第61回 宮崎海岸市民談義所

日時：令和8年1月24日(土)13時半～16時
場所：佐土原町商工会館2階集会室
国土交通省宮崎河川国道事務所・宮崎県

2. 第18回技術分科会の報告

(4) 1基目の小突堤の基部対策

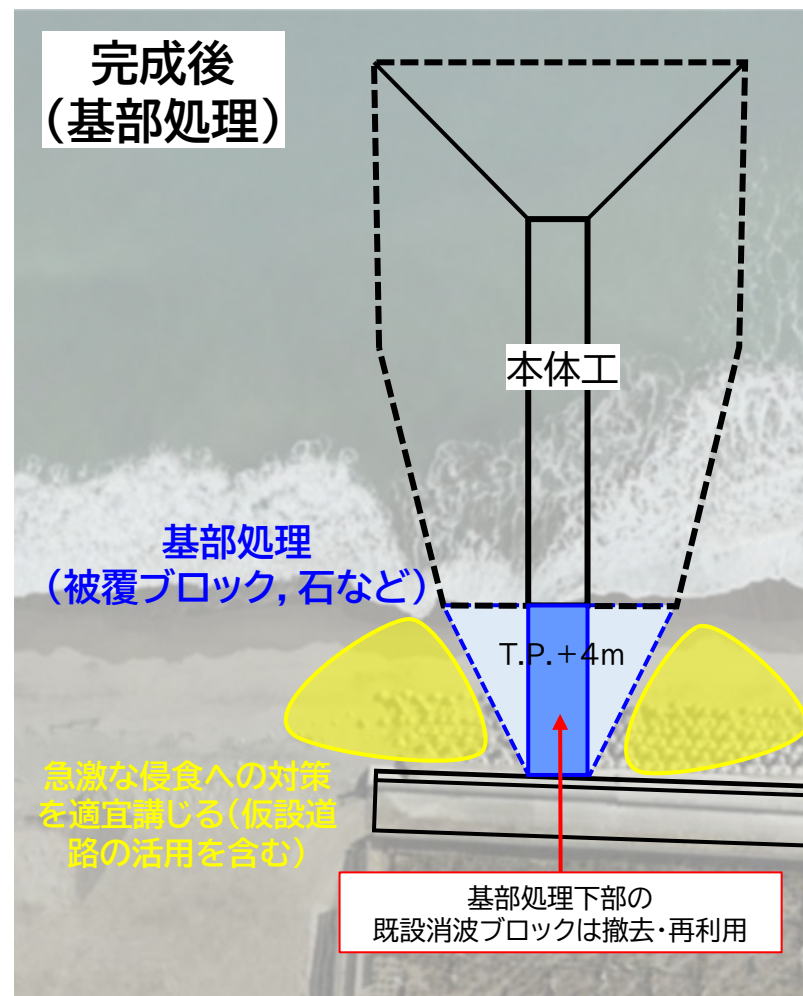
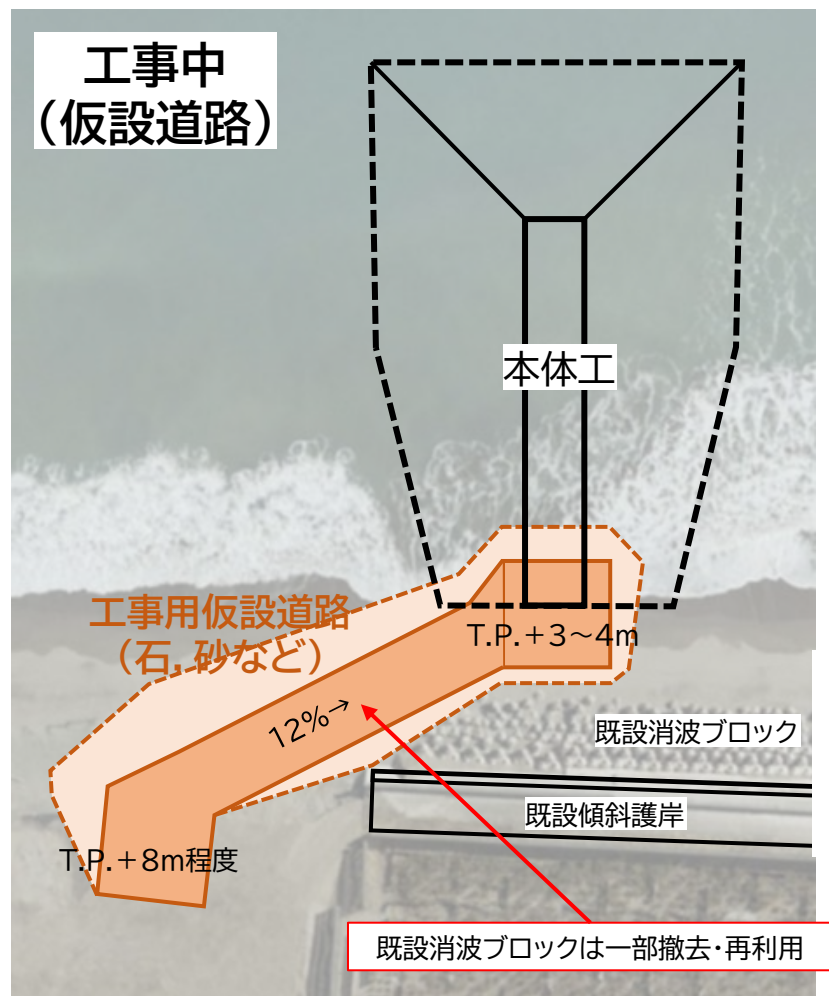
- ・工事中は、石もしくは砂で仮設道路を設置することにより、本体工の基部の砂の移動を抑制する
- ・完成後は基部処理として、被覆ブロックもしくは石(500~1000kg/個など)で整備する
- ・仮設道路および基部処理下部の既設消波ブロックは必要に応じて撤去・再利用する

- ・提案した構造、配慮事項の対応等について、了承を得たため、施工を進めていく

(5)動物園東エリア以北の砂浜を回復・安定化させるための対策

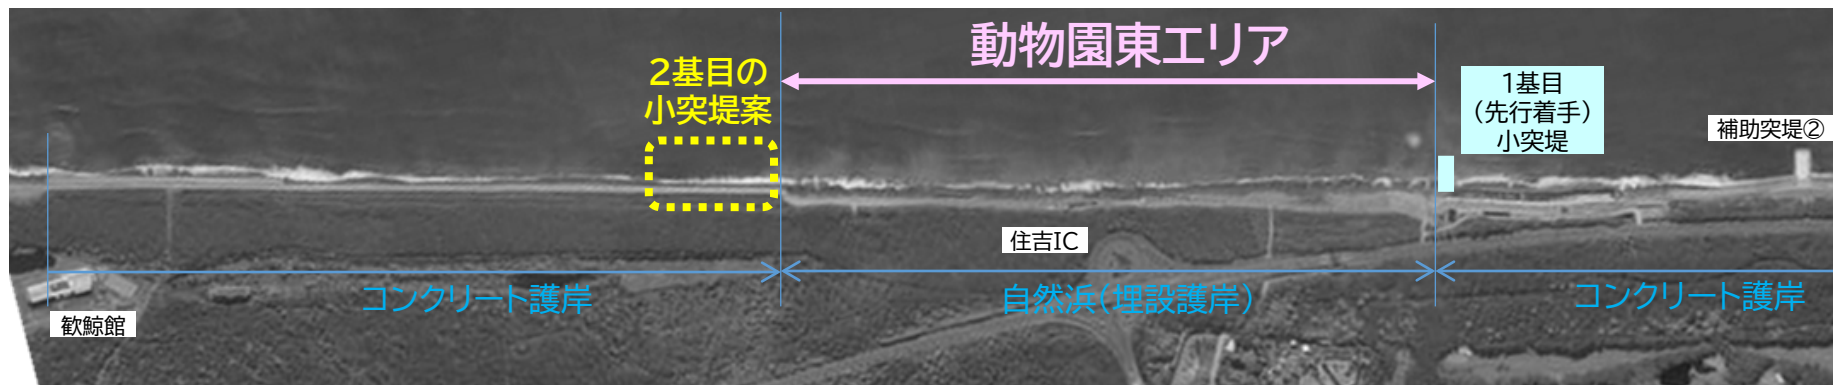
- ◆シミュレーション結果では一部で直轄事業完了から10年の間に大きく汀線が後退する結果となっている。維持養浜3万m³/年をどこに投入するかという点について今後検討を進める必要があると考えているが、その認識で間違いないか。

- ◆3基目の小突堤は大炊田海岸の南端(石崎川河口左岸)に予定されていたと思うが、これを整備すると、自然浜である石崎川河口右岸に影響が出るのではないか。

- ◆2基目の小突堤の整備スケジュールを勘案すると、3基目の小突堤の整備時期も近いのではないか。検討を進めておく必要があるのではないか。

[事務局回答]その認識のとおりである。なお、本シミュレーションでは2基目の小突堤の効果を確認するために、年間の養浜量は近年の実績を参考に15万m³/年と設定して検討しており、その結果、一部で直轄事業完了から10年の間に小突堤の南側が汀線後退することになっているが、シミュレーションでは南寄りの波による北向きへの土砂移動は適切に表現できていない。考え方を示したように南寄りの波による急激な侵食を緩和する効果も期待しているところである。

[事務局回答]3基目の小突堤については慎重に判断したいと考えている。

[事務局回答]現在の予定では、2基目の小突堤の整備後は住吉エリアの対策に進む予定であり、住吉エリアの対策を実施しながら並行して動物園東エリア以北の3基目の小突堤について検討することを考えている。

[委員補足]3基目の小突堤は、規模が小さいため石崎川右岸への影響はほとんどないのではないかと考えている。ただし、河口砂州の形成には影響する可能性がある。2基目までの小突堤がどのくらいの漂砂制御機能を持つのか、効果・影響を現地でモニタリングしたのちに、実施の判断をするのが良いと考える。

(6)住吉エリアの安全性の評価

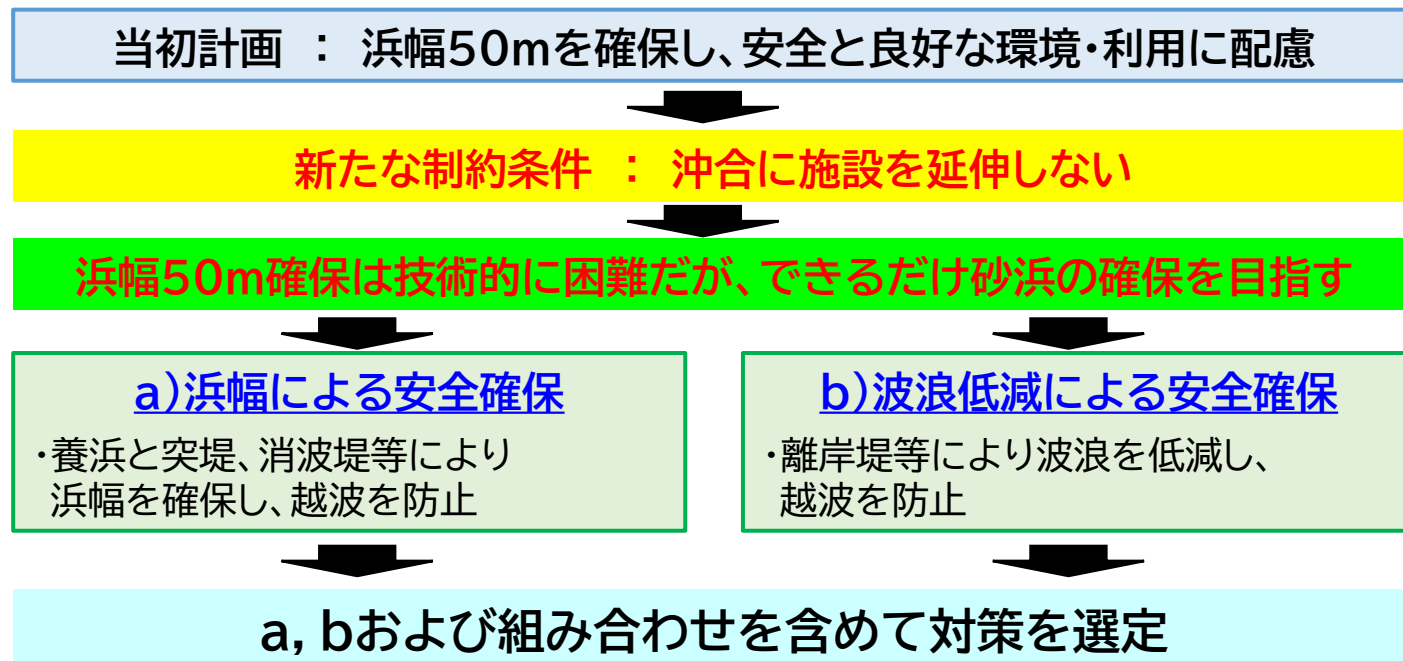
- ◆シミュレーション結果では現状よりもブロックAで汀線が後退する結果となっている。ブロックAが特殊で厳しい環境であることをしっかり説明しないと、対策の持続性等について疑義が生じるのではないかと考える。
- ◆うちあげ高に対して護岸高がわずかに足りないところに対して、8mの浜幅を確保する必要があるという結果が示されている。一方で、宮崎海岸の汀線の短期変動量は25mであり、短期変動量より小さい数字の浜幅を確保するという目標は実態にそぐわないように感じる。
- ◆シミュレーション結果について、下手に行くほど汀線が後退しているが一般的には下手の突堤が一番長いこともあり、下手の汀線が最も前進するはずだが、そうになっていない。非常に説明しにくい結果だと思う。

[事務局回答]図示している範囲は宮崎海岸の一部であり、宮崎海岸全体としては南側の宮崎港側が最下手となり、ここは汀線が前進する結果となっている。図示範囲の右側は最も沿岸漂砂量が大きい範囲でありこのような結果となっている。ご指摘の疑念が出ないように丁寧に説明していきたい。

(7)住吉エリアの海岸保全の方向性 2)対策イメージ

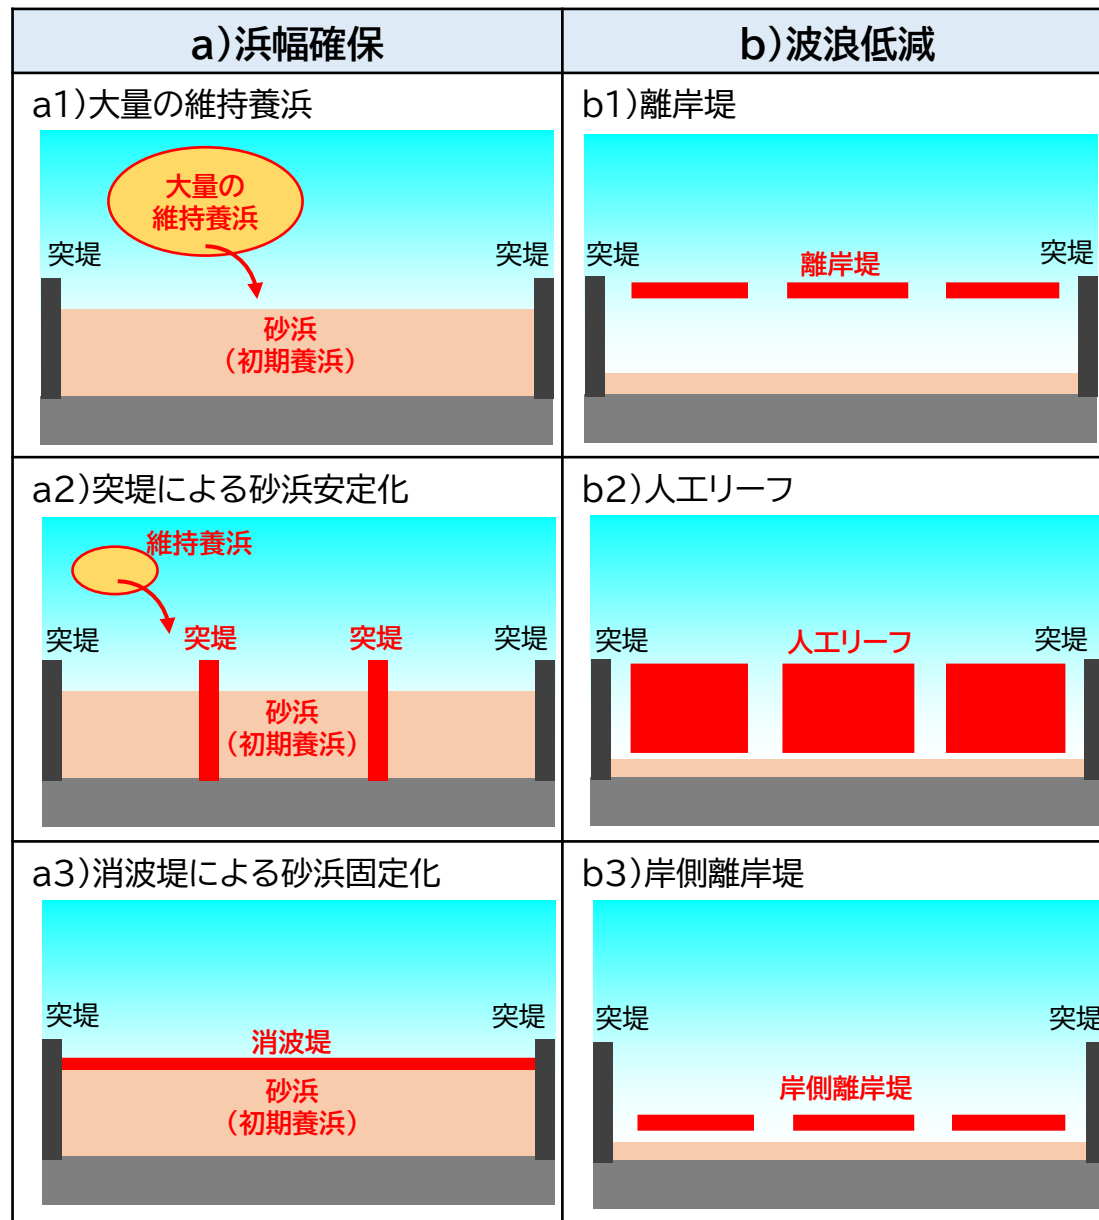
- ◆沖合施設を整備するより護岸の嵩上げの方が経済的ではないかという指摘に対して、説明できるようにしておく必要があると考える。
- ◆護岸の嵩上げは対策としての選択肢に入らないのか。

[委員更問]離岸堤や突堤のほうが、護岸の嵩上げよりも環境や利用に配慮できていないのではないか。「できるだけ構造物を減らす」という方針にも関わらず、離岸堤や突堤を選択肢としていることに違和感がある。

- ◆シミュレーション結果を見ると補助突堤②と補助突堤①の間に小突堤を追加する必要はないのではないか。同じ条件で突堤を追加しないシミュレーション結果を見て、突堤の必要性を判断できると良いのではないかと。
- [事務局回答]このシミュレーション結果は検討のスタートであり、今後突堤を追加しないなどの条件でシミュレーションを実施し、小突堤の必要性や配置等の検討を進める。

[事務局回答]対策の検討の順序についての説明が不足していたので補足する。護岸の前に砂浜があることが重要であると考え、まずはできるだけ構造物を減らすという条件でどれだけ砂浜を確保することが可能かを検討したい。防護面で満足な浜幅の確保は難しいが、環境や利用面からは少しでも砂浜を確保したい。一方、気候変動を考慮した際に、砂浜だけでは困難と考えられる場合には、護岸の嵩上げでの対策も選択肢の一つになると考えている。

[委員補足]事業目的は海岸保全であるため、まずは砂浜の回復が重要であると考え。一方、日向灘沿岸海岸保全基本計画の改訂が検討されているところでもあり、気候変動に対応した計画とすると砂浜だけでの対応は不可能だと考える。浜幅を確保する方策として、一般的に実現可能な対策としては離岸堤や人工リーフが挙げられるが、市民談義所で理解を得られるかということも考えながら選択する必要があると考える。
